改善箇所説明図

【基準不適合発生箇所】

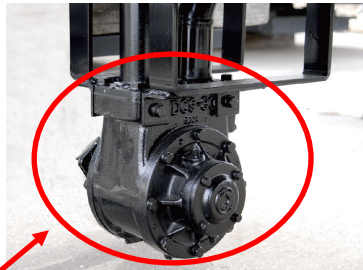
危険物(灯油・軽油)配送用のタンク車において、極低温時のベーンポンプ内軸シールの性能評価が不十分であったため、極低温状態では軸シールの追従性が悪くなり、シール性能が低下するものがある。そのため、極低温の環境下で、危険物の排出操作を行うと、ベーンポンプにより加圧された危険物が軸シールからベーンポンプのベアリング部に浸入し、ベーンポンプのリリーフフィッティング部から漏れだし、最悪の場合、漏れた危険物が、排気管等の高温部に付着することで発火し、車両火災に至るおそれがある。

全車両、ベーンポンプを対策品に交換する。
